**Bebauungsplan Nr. 112 „Graftlage“
Im Parallelverfahren zur 94. Änderung des Flächennutzungsplans
Frühzeitige Beteiligung der Behörden und sonstigen Träger öffentlicher Belange vom 03.12.2025 bis 16.01.2026**

Stellungnahme der Träger öffentlicher Belange	Beschlussvorlage	Abstimmungsergebnis			
		einst.	ja	enth.	nein

Übersichtsplan 1

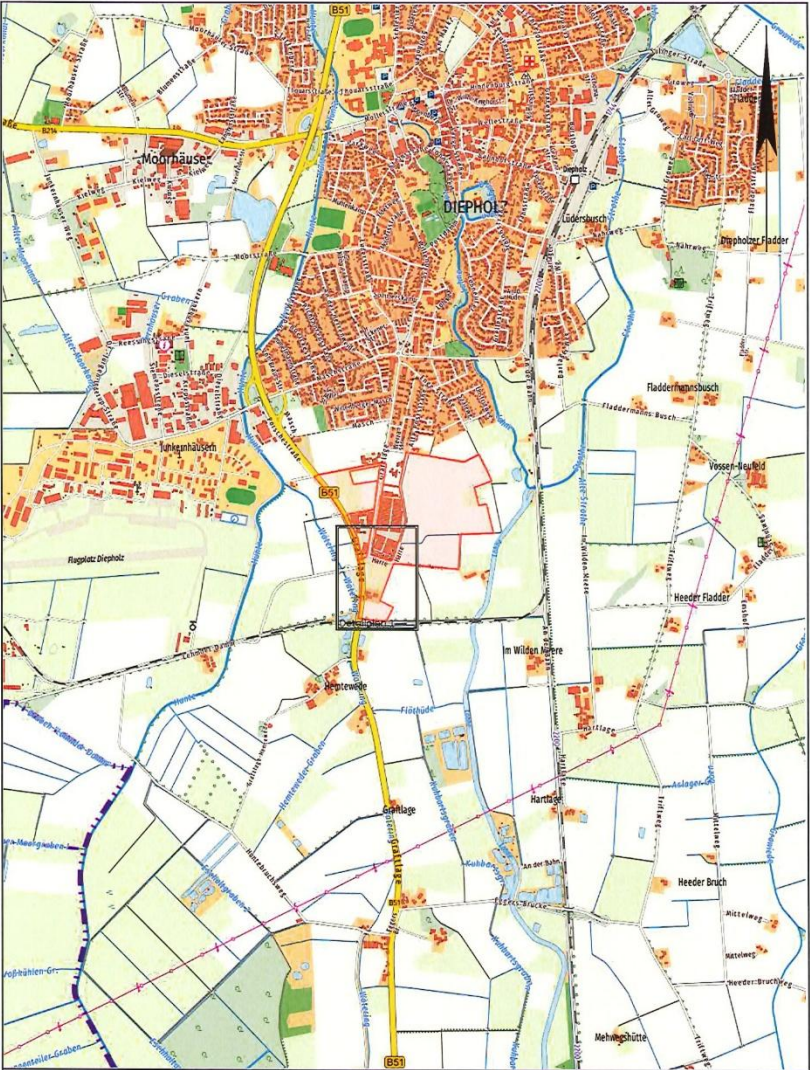
Von dem oben genannten Vorhaben sind Gashochdruckleitungen/Kabel der von Gasunie Deutschland vertretenen Unternehmen betroffen.

Sämtliche Maßnahmen im Schutzstreifen der Gashochdruckleitungen bzw. der Kabel sind in Anwesenheit eines Gasunie-Mitarbeiters durchzuführen. Dabei ist der zuständige Leitungsbetrieb bereits über Arbeiten im Näherungsbereich ab ca. 50 m zur Gashochdruckleitung bzw. zum Kabel zu informieren.

In der Planzeichnung wird bereits darauf hingewiesen, dass die Schutzvorschriften von Leitungsbetreibern zu beachten sind und der Verlauf der Leitungen vor Beginn der Maßnahmen in der Örtlichkeit zu überprüfen ist.

Die der Stellungnahme beiliegenden Lagepläne werden zur Kenntnis genommen.
